REPUBLICA DE COLOMBIA
PROGRAMA DE LAS NACIONES UNIDAS PARA EL DESARROLLO PNUD

DOCUMENTO DE RESPUESTAS SOLICITUD DE ACLARACIONES EFECTUADAS POR ESCRITO
SOBRE LA SOLICITUD DE COTIZACION

PROCESO COL 0000142872 *Suministro transporte e instalación de materiales, equipos eléctricos y sistema fotovoltaico para la instalación de 40 sistemas de captación e impulsión a 140 metros de cabeza y almacenamiento de aguas en comunidades rurales de la región de las sabanas del Yari, Municipio de la Macarena, Departamento del Meta.*

Junio 8 de 2021

Figura 1. Datos básicos para selección de equipos de bombeo

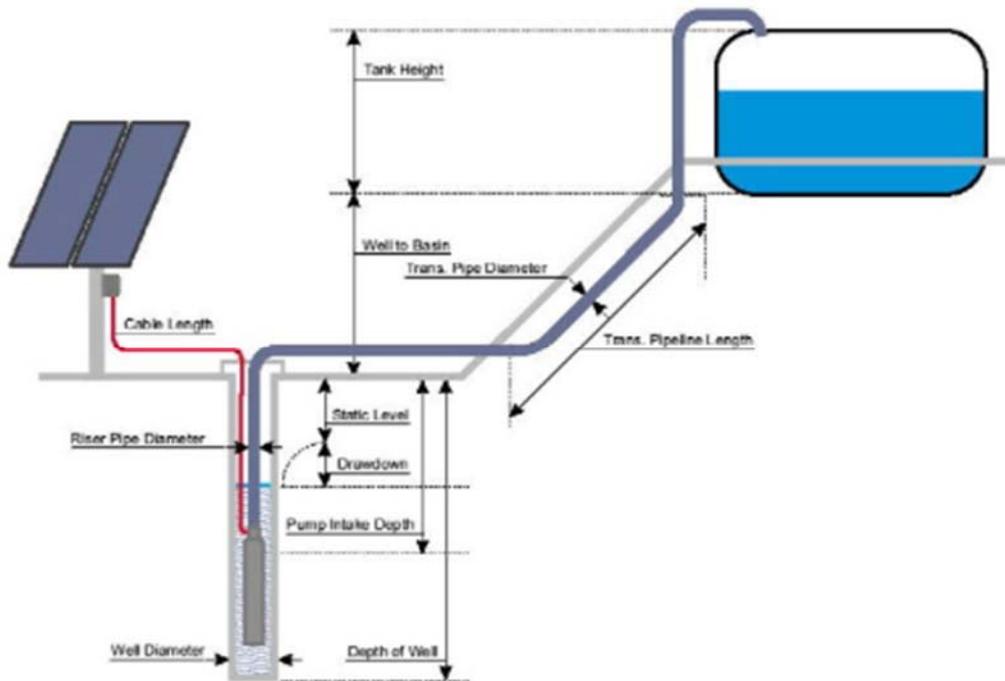
Se solicita la caracterización básica del sistema mediante un plano pictórico, el cual se identifique los datos básicos para la selección de equipos a ofertar, las cuales corresponden a la siguiente imagen ejemplo:

Datos solicitados:

Profundidad del pozo, nivel dinámico del agua, altura de la electrobomba, diámetro del pozo, distancia horizontal, ángulo de elevación, altura del tanque o punto final, punto de presión.

Las especificaciones técnicas están relacionadas en el anexo 1.
